Linie: 720
Bezeichnung: ZH Langstrasse – Thalwil - Ziegelbrücke
Km: 1.213 – 57.146
Kanton(e): Zürich
Gemeinde(n): Horgen, Wädenswil
Projekt: **Fahrbahnerneuerung Horgen – Au ZH**
Gleise 94, 118, 119

SIOP A Fahrbahn

Dok.-Nr. 1168481_03_SIOP_A_FB

SIOP A Fahrbahn

Drainageplatte zur Spurrillenentwässerung

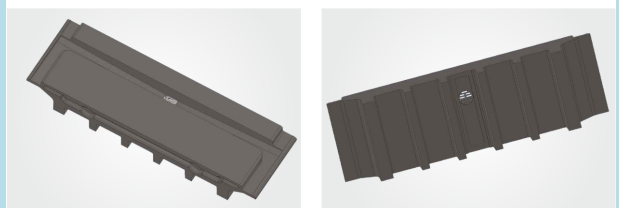
Die Bahnübergänge sind in den Detailplänen dargestellt (Ordner A104).

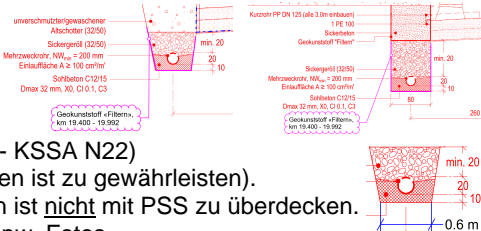
* NP E, NP F, NP I, NP J, NP L & NP M sowie QP's & BUe-Plänen: Fb-Entw.-Graben mit Geokunststoff «Filtern» ergänzen aufgrund hoher Wasserspiegel (13.01.2026 Bila dv/K.G.)

- «Inkaufnahme anfänglicher Materialdurchschwemmung» mit einer minimalen charakteristischen Öffnungsweite $\geq 0,50$ mm (Anmerk.: bei tonreichen Sanden & Kiesen sowie Tonen; >15% Ton)

QP 15 Km 19.680

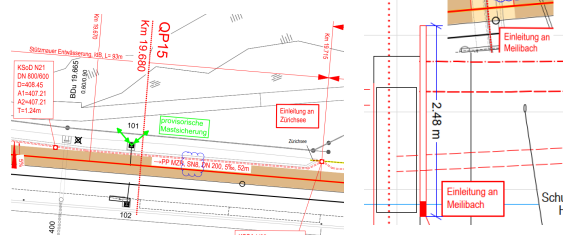
* QP 15 km 19.680: Fb-Entwässerung im Bereich der Seeufer-Stützmauer, anpassen:

- SN16 (anstatt SN8), Anpassung ebenfalls in Situationsplan & Längenprofil (KSoD N21 - KSSA N22)
- kein Kiessand PSS über Fb-Entw.-Graben (Wasserabfluss & Anschluss an Entw.-Graben ist zu gewährleisten).
- Ausführung: PSS-Einbau /-Breite hat zwingend gemäss Plan zu erfolgen. Entw.-Graben ist nicht mit PSS zu überdecken. Verwendung von Absteckpunkten (Deckenbuch) o.ä. & Doku in APU-P PAQ anhand bspw. Fotos
- zusätzliche Sondagen sind an BT-FB-UB / K.G. nachzureichen (für Ablage ins SBB-Archiv)

Unterirdische Konstruktion der Stützmauer ist unbekannt. Wird vor Ausführung sondiert.

SN16 DN200 (gem. FB 400-0207)

Plan-Rev. sind BT-FB nachzureichen
